W/N.5183.2216.2020.JK

W odpowiedzi na pismo z dnia 09.10.2020 r. (data wpływu: 13.10.2020 r.) w sprawie przebudowy drogi gminnej nr 110810D w ciągu **ul. Aleja Wojska Polskiego w Strzegomiu** informuję, że pozytywnie opiniuję przedmiotowe zamierzenie planowane do realizacji w oparciu o przedłożony projekt zagospodarowania terenu, autorstwa mgr inż. Huberta Jańczyka z datą opracowania: sierpień 2020 r.

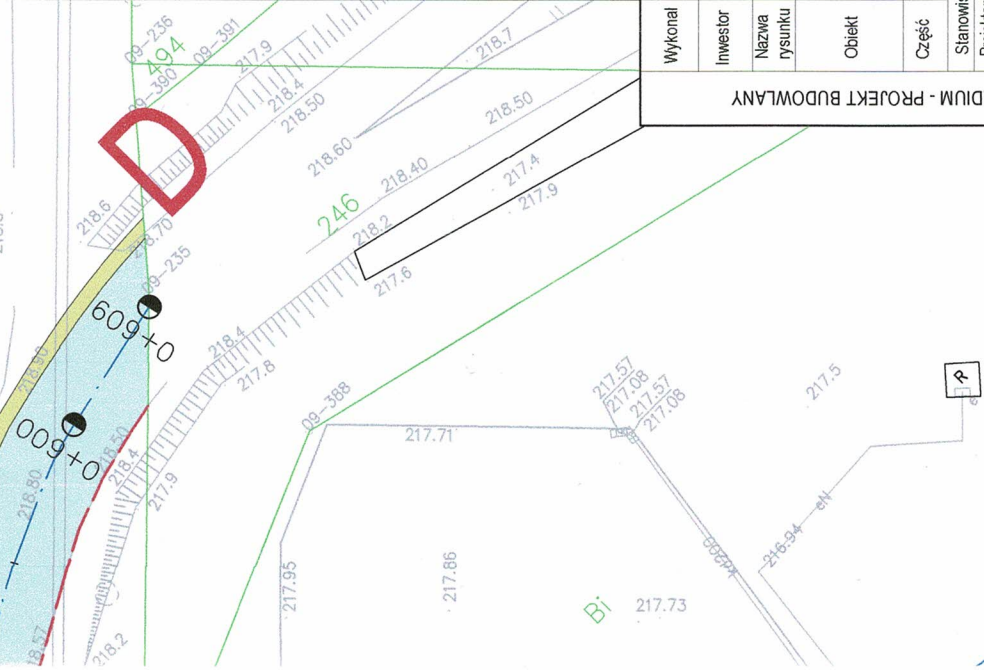
archeologicznych powinien obejmować całość strefy obserwacji archeologicznej, zgodnie z jej zasięgiem określonym na karcie gminnej ewidencji zabytków oraz obszar stanowiska archeologicznego wraz z jego najbliższym sąsiedztwem a więc odcinek od skrzyżowania z ulica Ceglana do działki nr 246 (punkt D)
